Modification de produit - Filtre à air 6907 NAPA

Le filtre 6907 a fait l'objet d'une modification récente, avec un changement important du joint d'étanchéité.

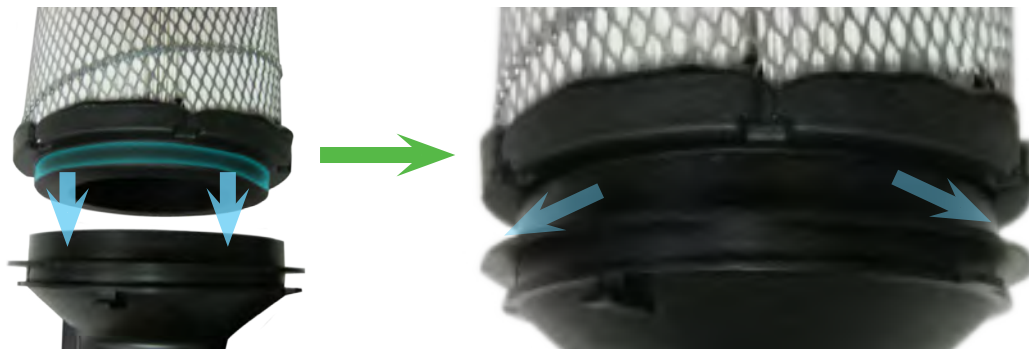
Le joint précédent était semblable au joint d'origine (OES) qui scellait au-dessus de l'extérieur du tube de débit d'air.

Le joint modifié scelle dans l'intérieur du tube. Il est plus robuste et plus facile à déposer et à reposer.

La modification est effectuée dans le cadre de l'amélioration continue des produits. Les principaux véhicules concernés par ce changement sont les camions Chevrolet/GMC C4500 et C5500. Il est à noter que les joints 6907 anciens et nouveaux sont interchangeables et qu'ils conviennent pour toutes les utilisations recommandées.
